25/05/2025

Compte rendu détaillé  
Concertation du samedi 17 mai  
2025 (10h–12h)

Plan de la balade urbaine :

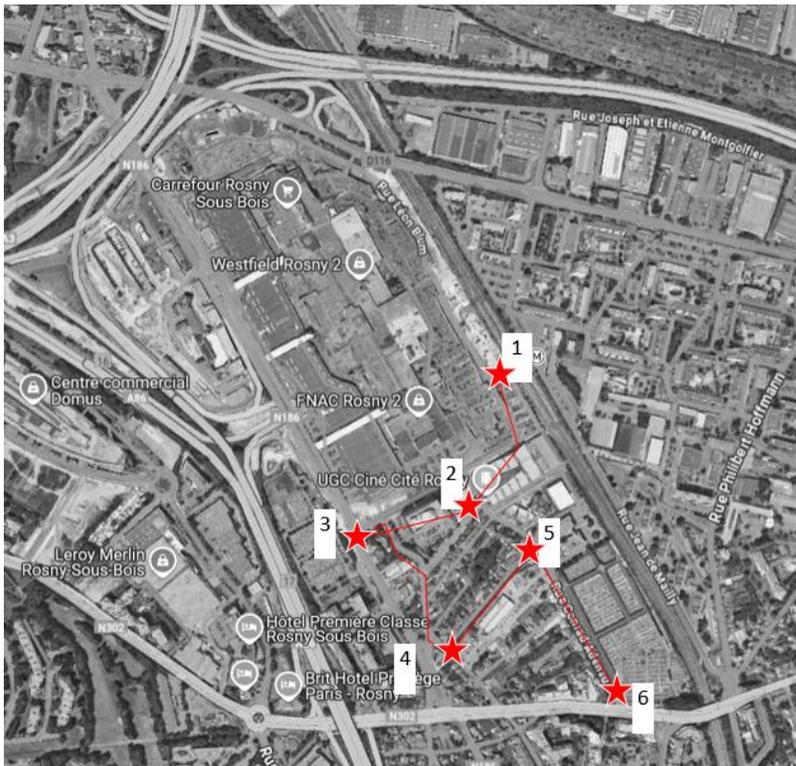
- Pas de consensus sur l'intérêt d'un espace vert à cet endroit. (l'idée d'un mur d'escalade a tout de même été envisagée)
- Une partie des participant.es exprime une attente de construction neuve de logements à cet endroit pour ne pas toucher aux pavillons
- Forte inquiétude sur la circulation dans ce secteur et ses réorganisations futures.

- Consensus sur l'idée de faire de cet espace une place publique conviviale.
- Soutien à la suppression de la circulation entre les deux parties du centre commercial pour créer une connexion piétonne qualitative.

- Inquiétudes sur la gestion future de la rue Louise Michel.
- Proposition d'une constructibilité renforcée le long du boulevard pour créer un écran et préserver les pavillons.
- Importance rappelée des mobilités actives : attentes fortes sur les cheminements piétons, cyclables, et des traversées sécurisées.
- Préférence pour des percées visuelles plutôt qu'un front bâti continu.

- Présentation du projet de densification de cette zone, une fois la dépollution et désimperméabilisation menées.
- Attente d'un square, mais plutôt localisé vers l'école et la rue Hussenet.
- Demande claire de limiter la hauteur des bâtiments, et de préserver les vues et l'ensoleillement des pavillons existants
- Critique explicite de l'école existante, qui forme un front bâti trop massif.
- Forte demande de préserver les pavillons non murés
- Inquiétude sur les pavillons murés : perçus comme facteurs d'insécurité et coûteux à surveiller. Une gestion rapide est demandée.

- L'idée d'une placette à cet endroit a été bien accueillie
- Elle correspond à des éléments déjà dessinés avec les habitant.es
- Accord sur la suppression du petit pavillon pour permettre l'aménagement d'une voie apaisée et la création d'un espace public de qualité.
